高浜発電所 1 号炉、2 号炉、3 号炉及び 4 号炉 原子炉設置変更許可申請書 新旧比較表

2021年11月

関西電力株式会社

第 7.1 図 放射性廃棄物の廃棄施設の流路線図

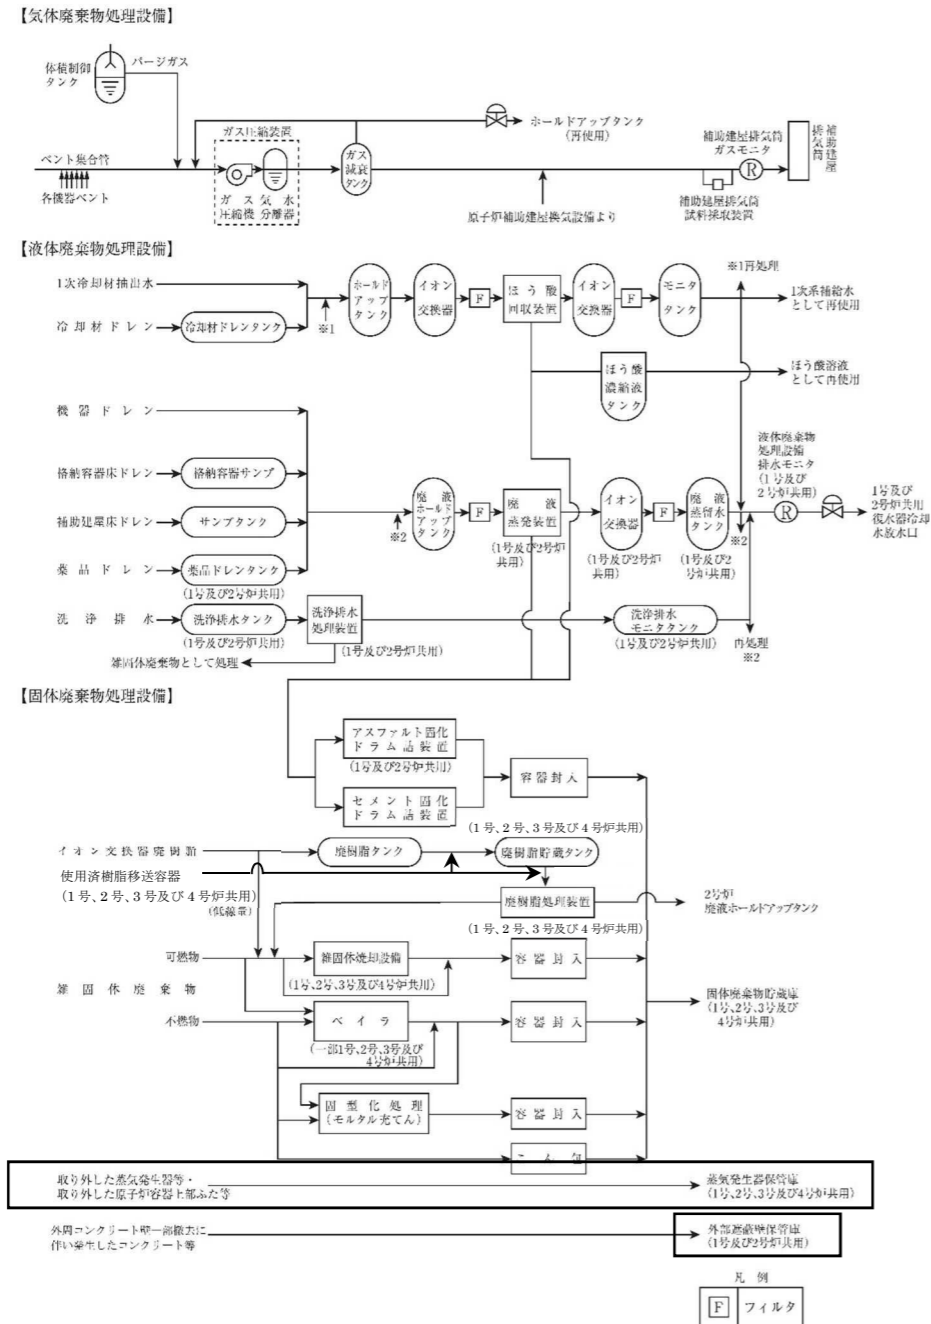
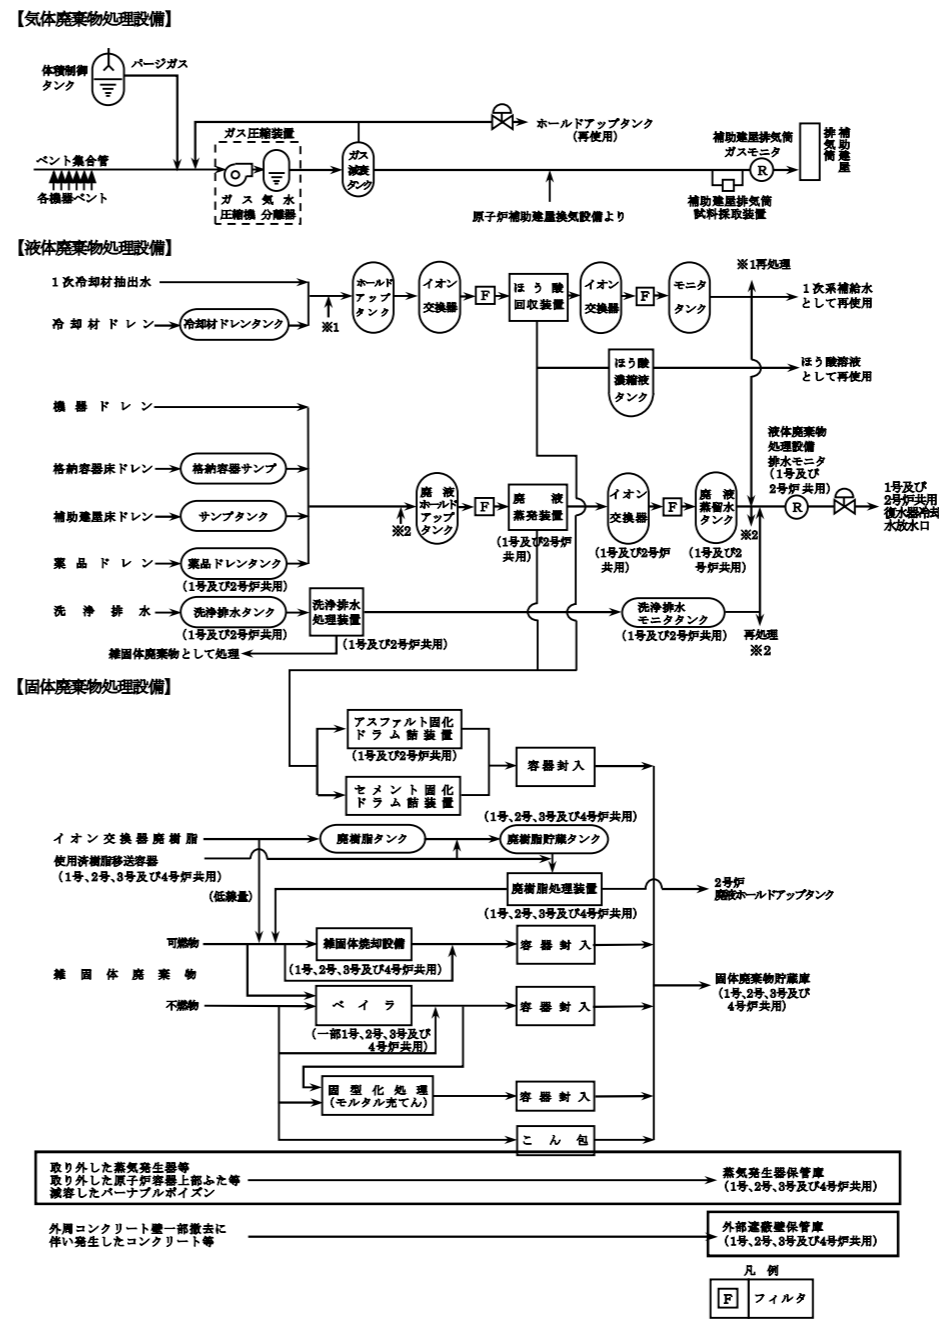
保管対象物の変更  
外部遮蔽壁保管庫の共用  
化

第 7.1.1 図 放射性廃棄物の廃棄施設の流路線図

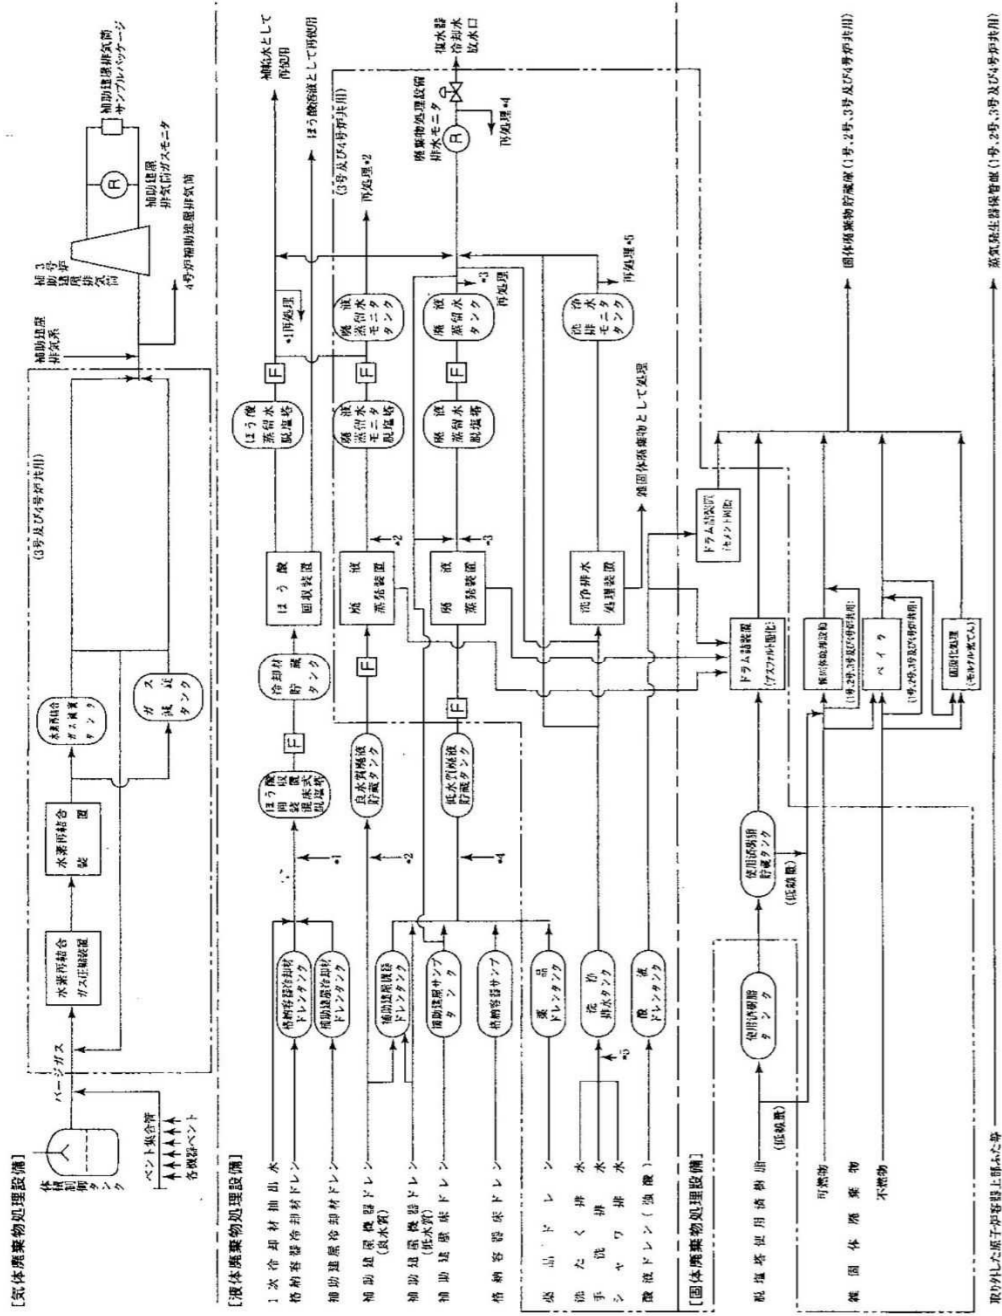
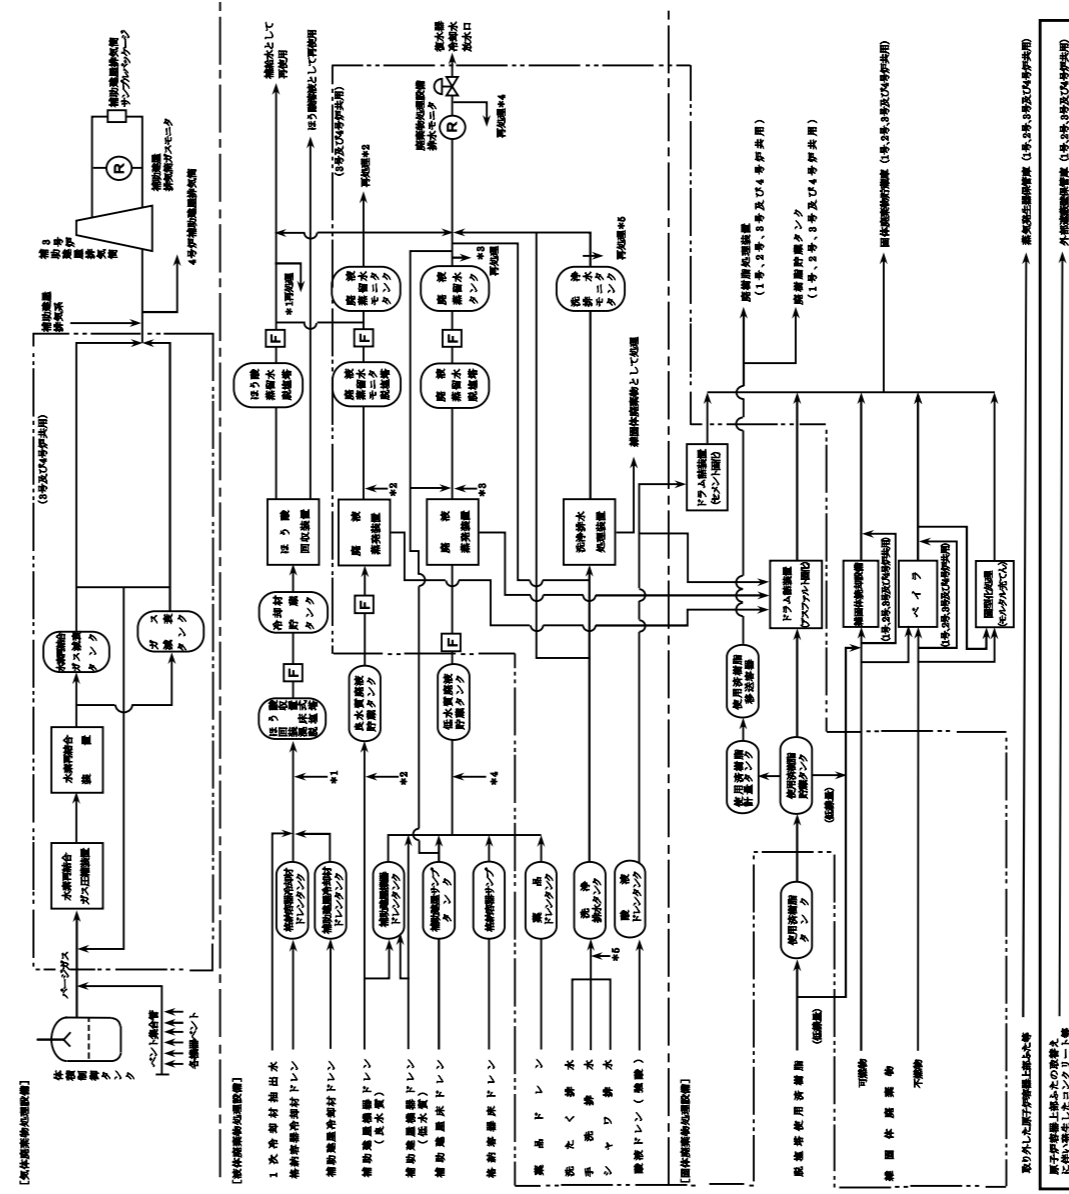
外部遮蔽壁保管庫の共用化

第 2.1.1 図 管理区域及び保全区域図

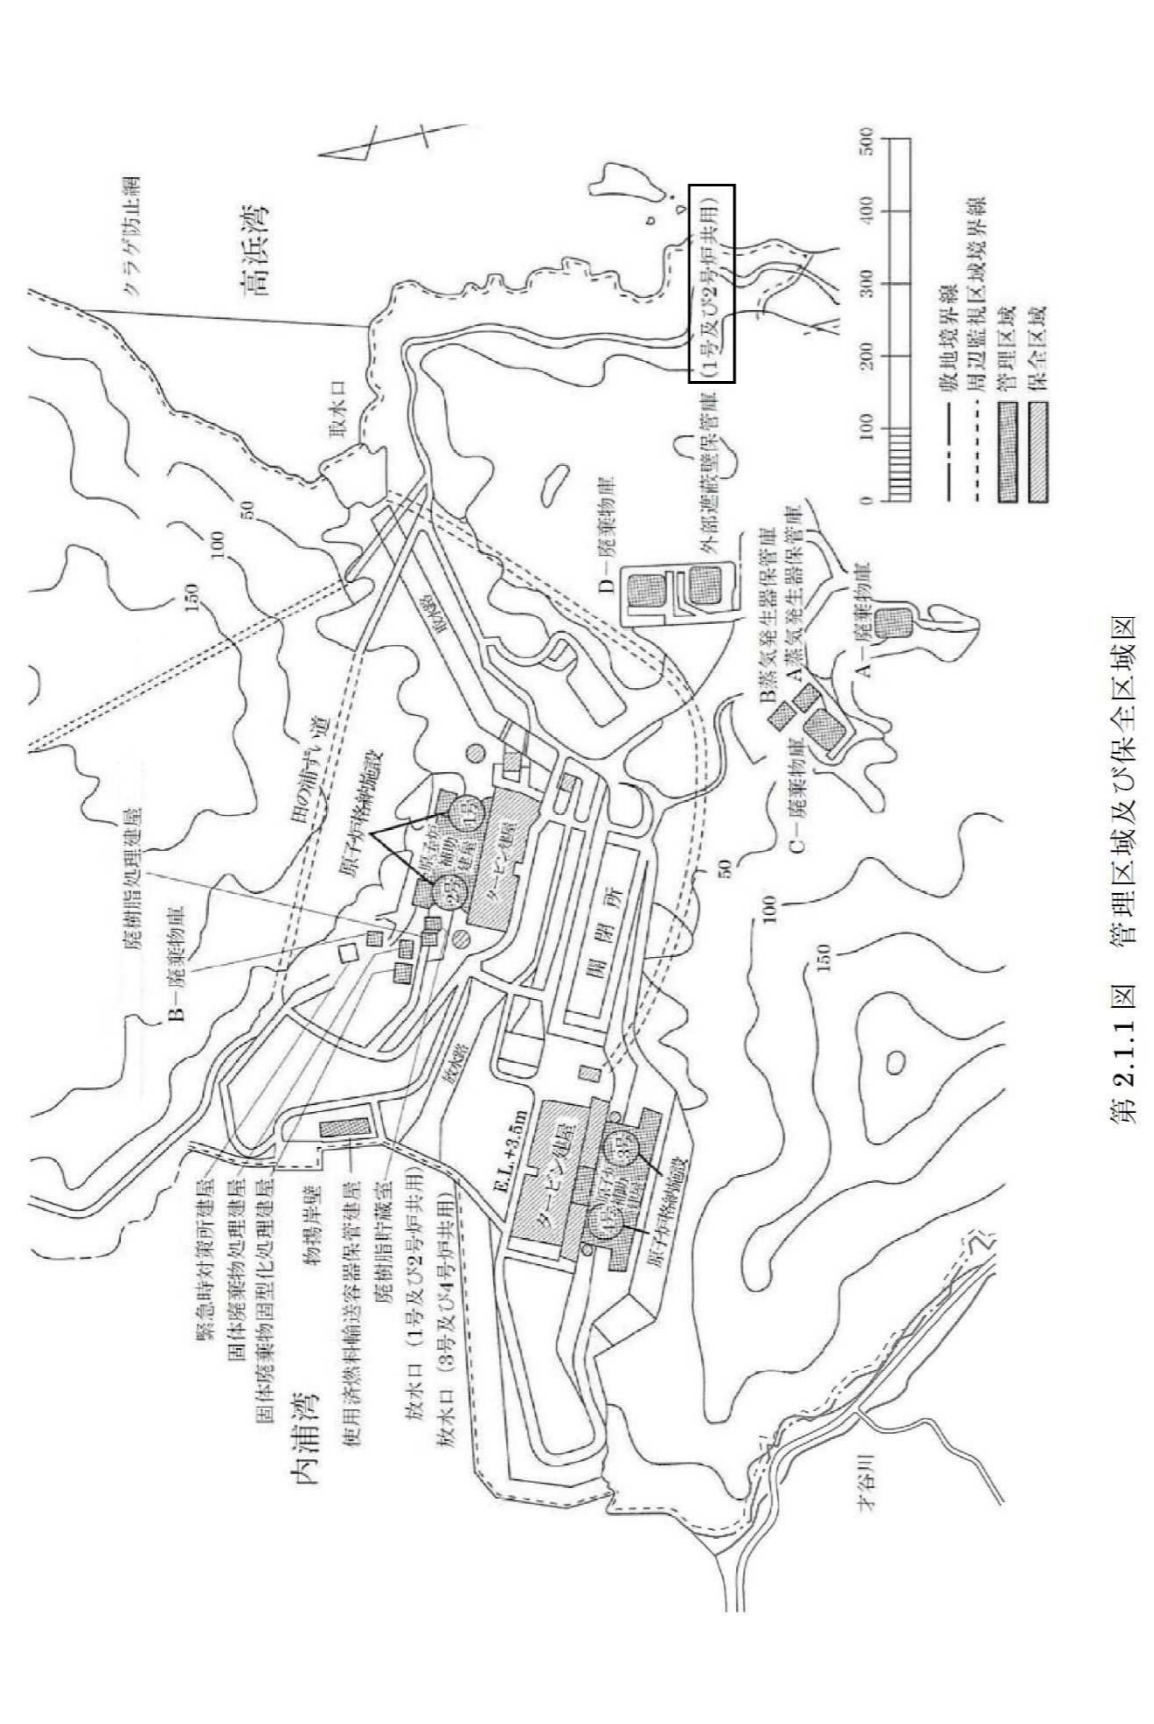
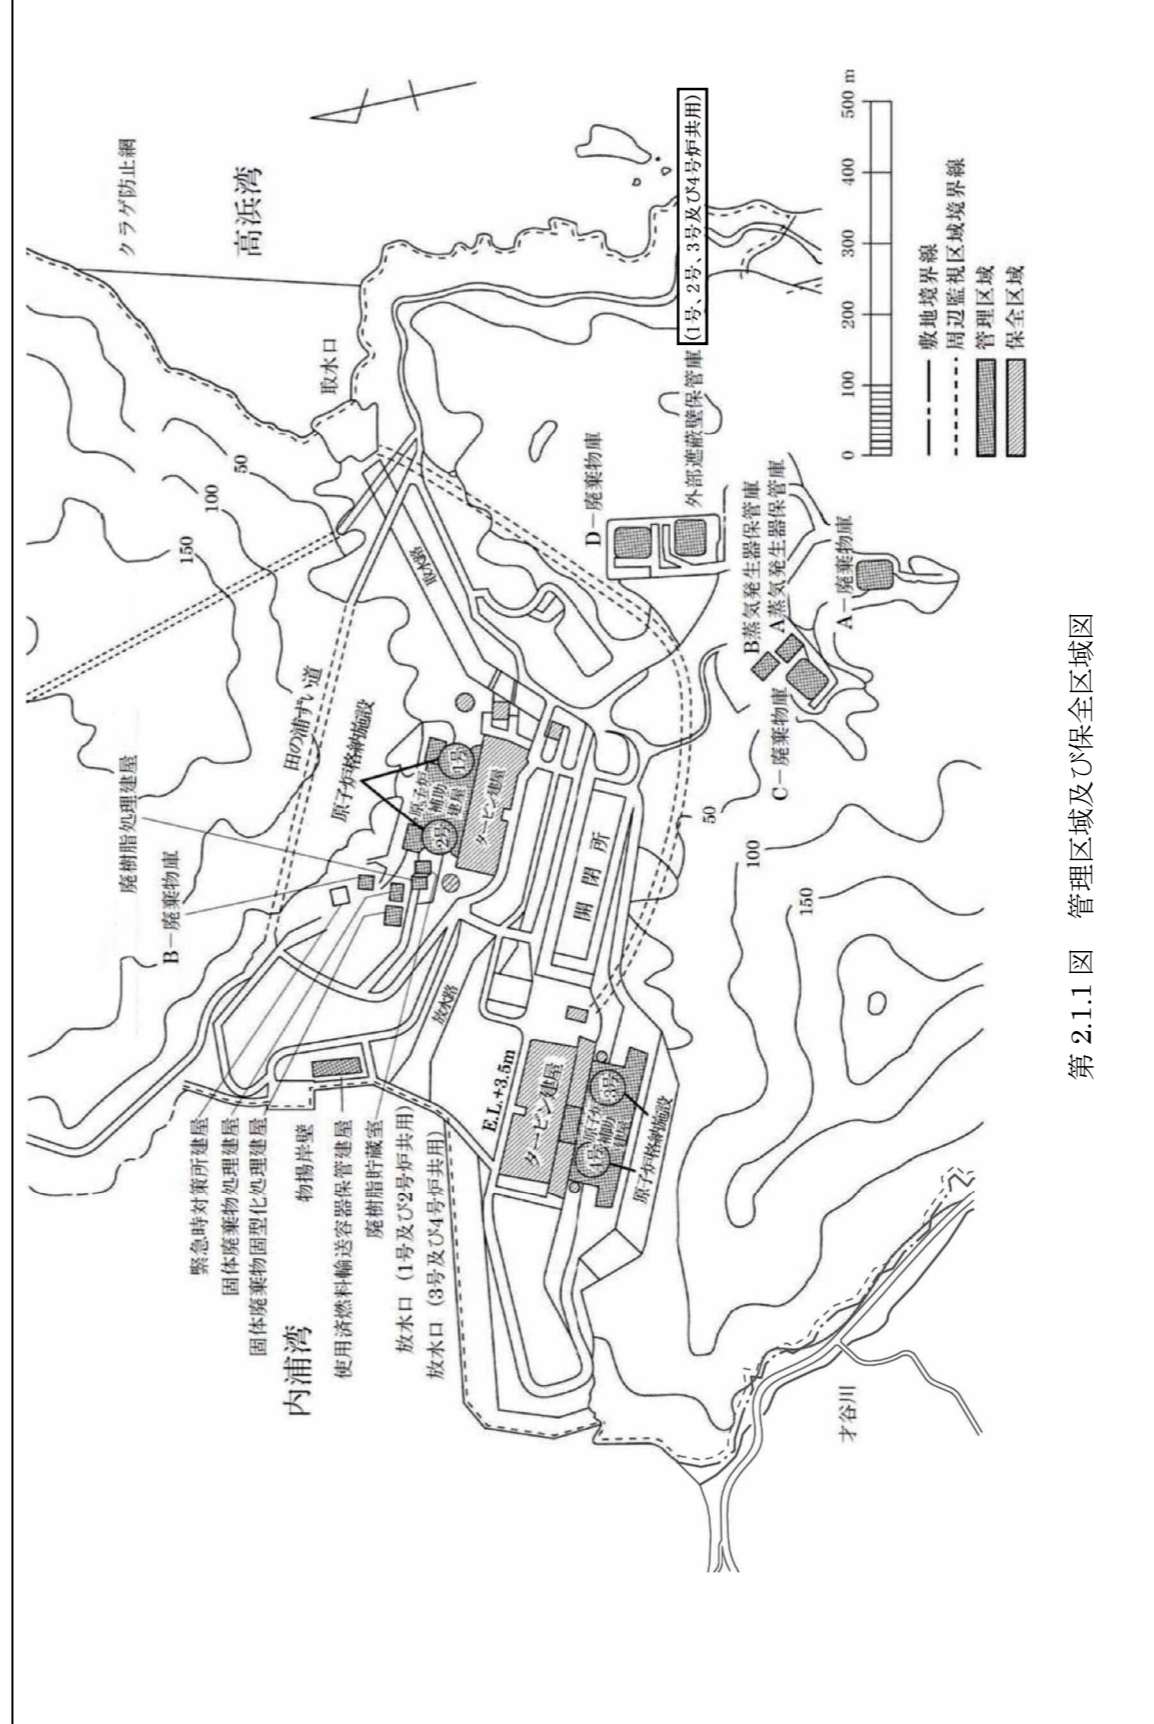
外部遮蔽壁保管庫の共用化

第 2.1.2 図 周辺監視区域図

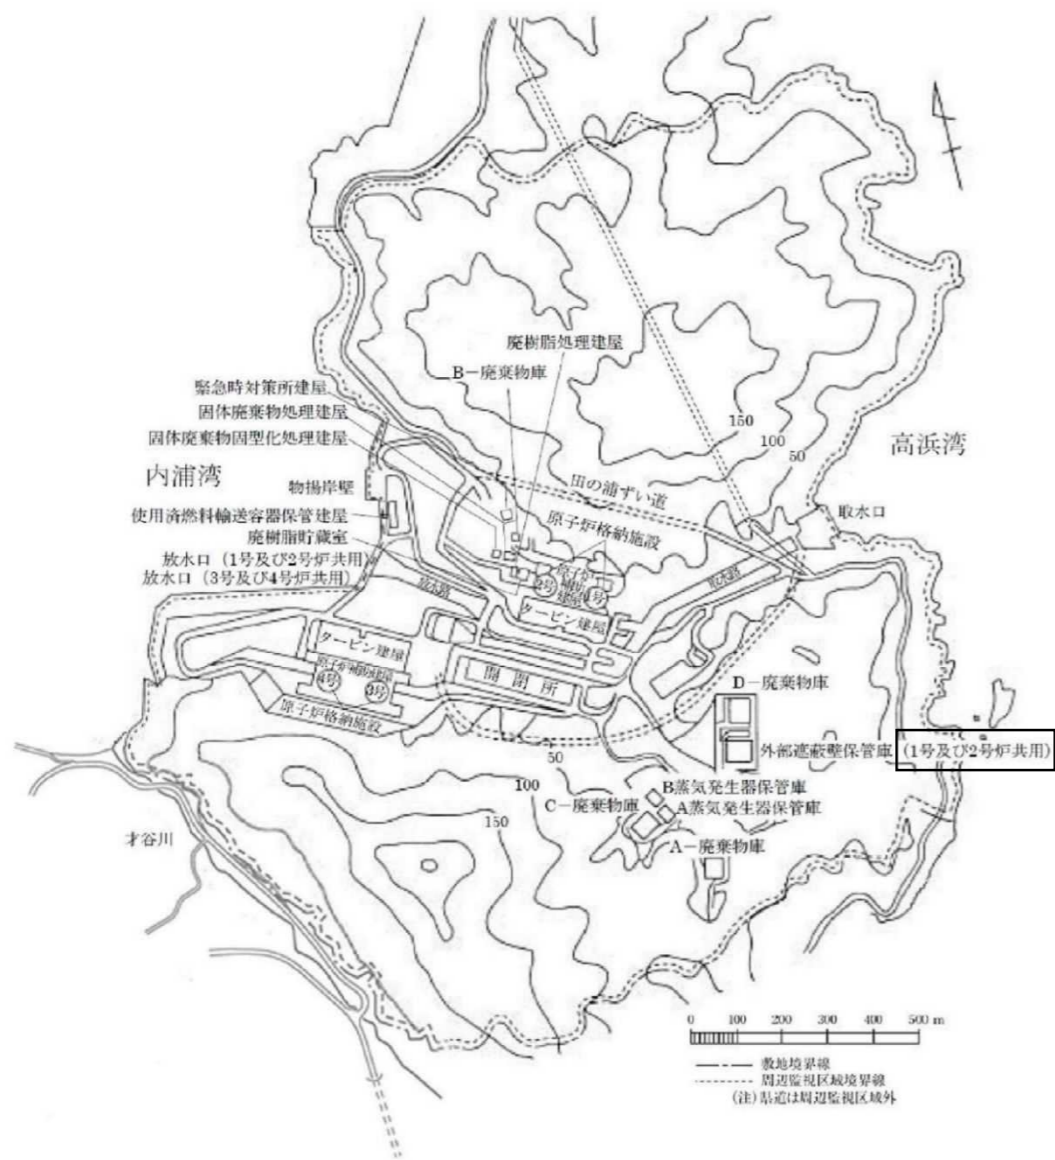
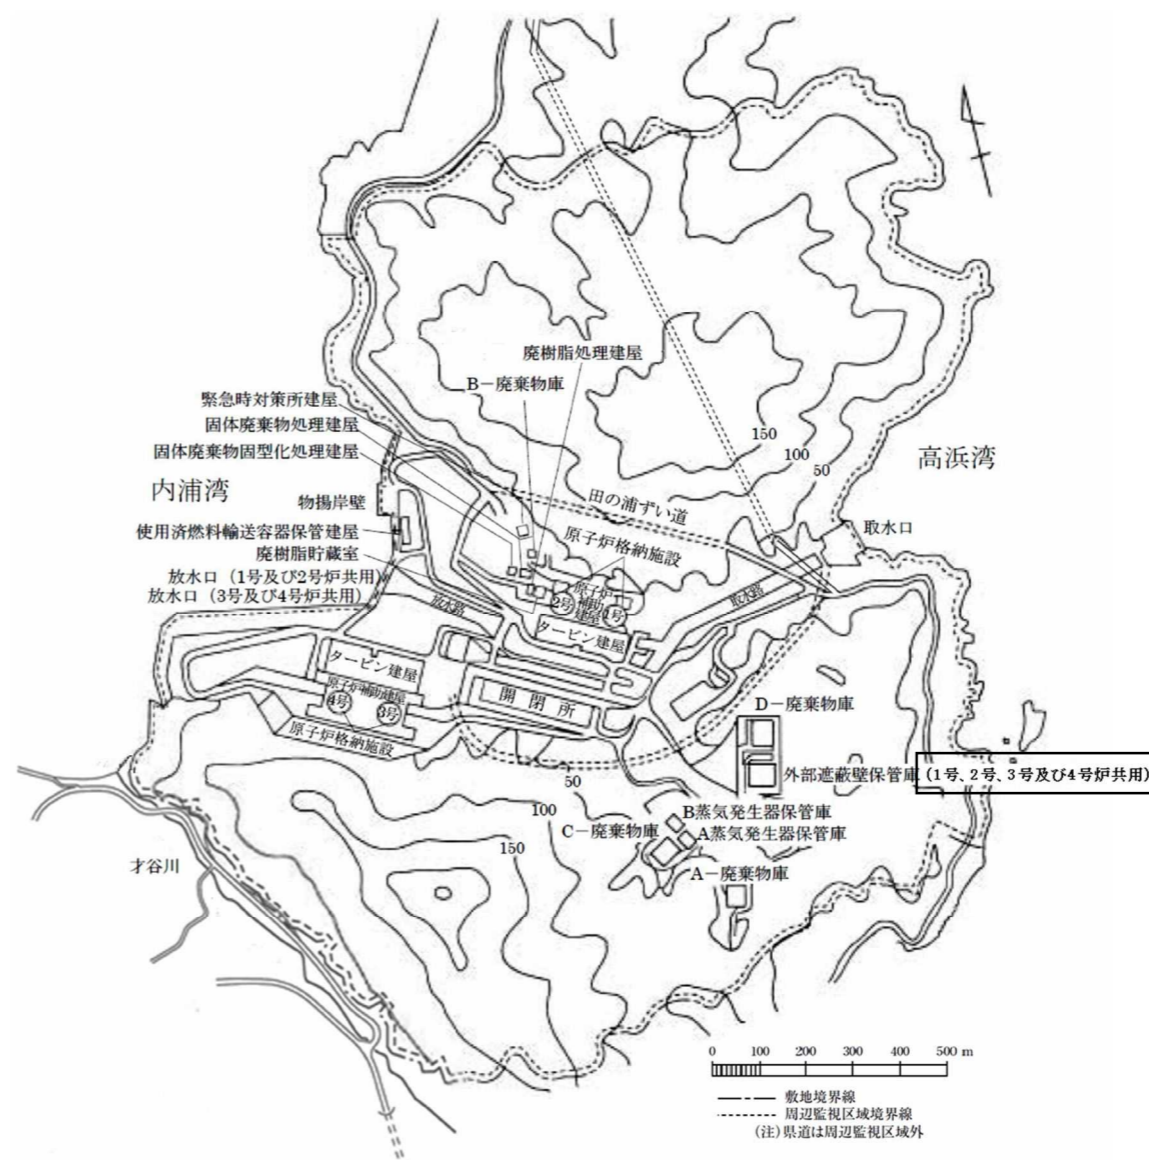
外部遮蔽壁保管庫の共用化
